Sportzentrum Hirzi – Münchenbuchsee

Bandensituation für 2. Liga Nach Technischem Reglement 2018-2022 SIHF

Reto Schürch
22. August 2019

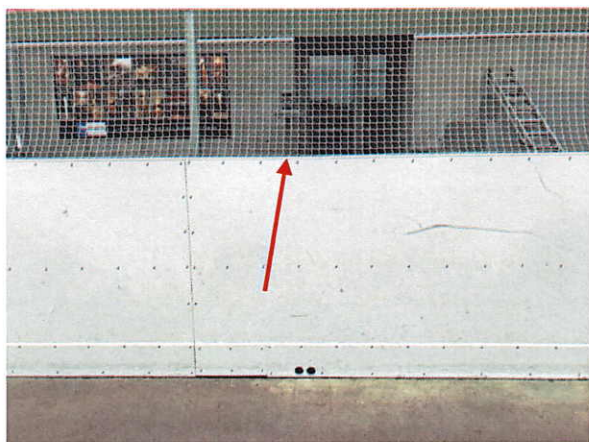
Artikel 4, 5

Am oberen Ende der Bande ist ein farbiges Abschlussbrett zu befestigen, welches den gesamten Umfang der Bande abdecken muss. Das Abschlussbrett kennzeichnet den Bereich, wo die Bande endet und das Schutzglas anfängt.

- Aktuell in weiss wie Bande

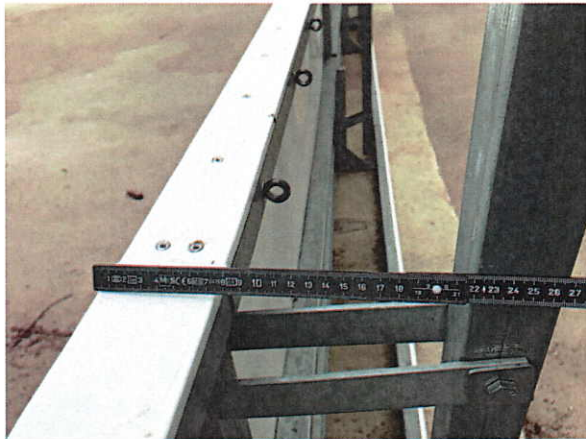
Artikel 5, 10

Vertikale Netzhalterungen müssen ab der Bandenaussenseite **min. 25cm** Abstand zur Bande haben, wobei die Erste und Letzte Netzhalterung jeweils mit Schutz- polster mit einer Höhe von **min. 100cm** versehen sein muss.

- Sollte nach Reglement angepasst werden, könnte je nach dem eventuell auch bei einer Abnahme durchgehen.
